改善箇所説明図

基準不適合発生箇所

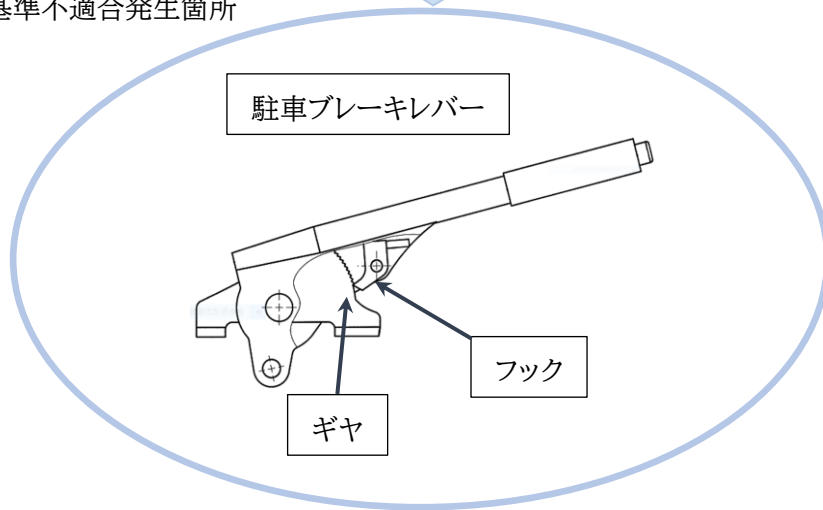
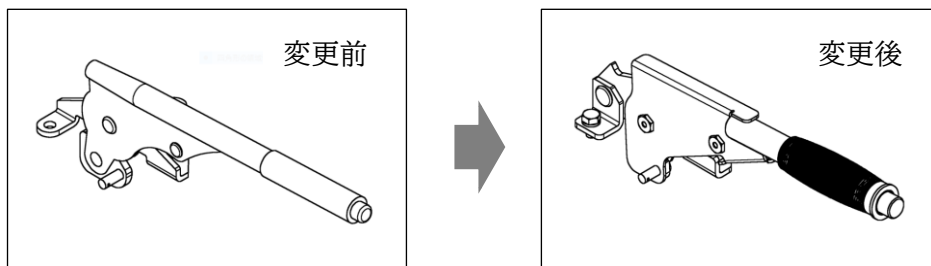
農業用薬剤散布車の駐車ブレーキにおいて、レバーを固定状態で保持するフックとギヤの製造管理が不適切なため、フックとギヤの強度が不足し噛み合わせ部が摩耗・変形する場合があります。このため、そのままの状態で使用を続けると噛み合いが不十分となり、最悪の場合、駐車ブレーキが解除され駐車できなくなるおそれがある。

全車両、駐車ブレーキレバーを対策品に交換する。
